OBRA: ADECUACION OFICINA PHILIPS LIGHTING BUENOS AIRES

Fecha: 16/08/2017

Referencia: Replanteo de tabiques

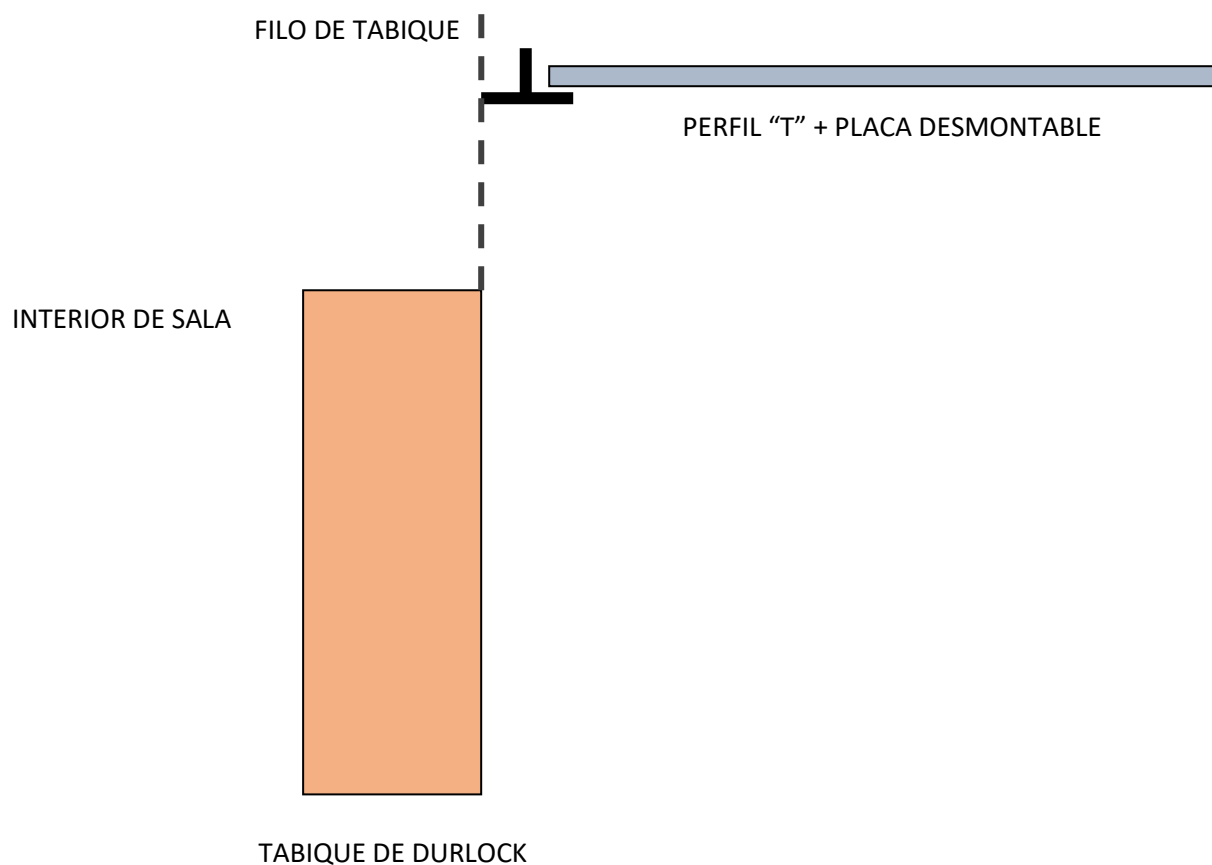
Se acuerda conjuntamente con la G.O. que los filos y escuadras de los tabiques seguirán la grilla del cielorraso desmontable. De modo tal que la perfilería del cielorraso desmontable quede adyacente a la cara del tabique.

La tolerancia para la regla mencionada será a una diferencia de ± 5 cm
